MEMOIRE EN REPONSE A L'AVIS EMIS PAR
L'AUTORITE ENVIRONNEMENTALE
EXPLOITATION D'UNE PLATE-FORME DE STOCKAGE, DE
MAINTENANCE, DE DECONSTRUCTION ET DE PEINTURE D'AERONEFS
- DOSSIER DE DEMANDE DEPOSE PAR LA SOCIETE TARMAC
AEROSAVE - AZEREIX (65)

Juin 2019

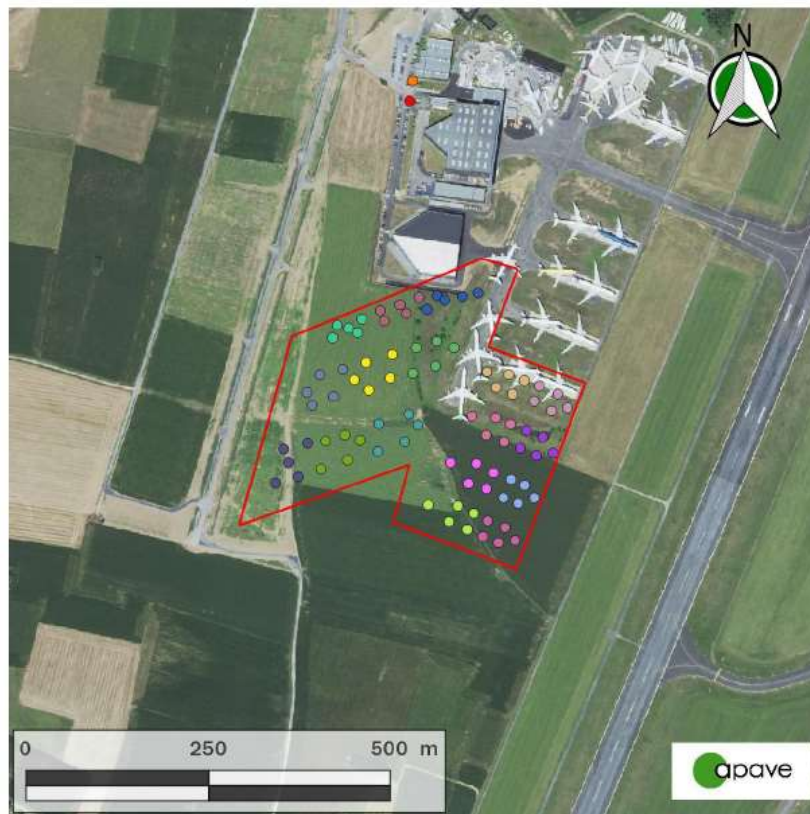
- La MRAe juge indispensable que des solutions préventives visant à éviter l'infiltration des eaux pluviales du site soient mises en place dès à présent à l'échelle du site, particulièrement pour la zone de démantèlement (D1) pour laquelle une étude technique est seulement en cours.
- La MRAe recommande qu'une analyse des sols soit réalisée afin de disposer d'un état de référence permettant d'évaluer rigoureusement la dégradation ou la non dégradation de la qualité des sols concernés, notamment, par la nouvelle zone de stationnement des aéronefs (P4) ;
- La MRAe juge nécessaire que des éléments actualisés concernant les enjeux naturalistes du site et les impacts du projet viennent compléter l'étude d'impacts.

La solution qui apparaît comme la plus pertinente est le scénario 3E « Maillage de la zone de découpe avec activation globale ». Cette solution consiste à isoler la surface de l'aire de démantèlement qui ne peut jamais collecter d'eaux de process. Cela permet de séparer les zones qui ne sont jamais impactées par les eaux de process et permet de réduire les volumes collectés.

Le plan ci-après montre l'aménagement qui a été envisagé :

La zone bleue est collectée indépendamment du reste de l'aire de démantèlement. Les eaux du reste de l'aire de démantèlement rejoignent les eaux de ruissellement dans le dispositif de traitement actuel.

Les eaux de la zone bleue rejoignent un réseau dédié qui les oriente durant les phases de découpe vers une cuve de 50m³ à proximité de l'aire de démantèlement. Cette cuve peut être précédée d'un séparateur déboureur qui permettra de faire un premier traitement des eaux. Lorsque la cuve est pleine, elle est vidangée pour envoi des eaux industrielles en traitements.
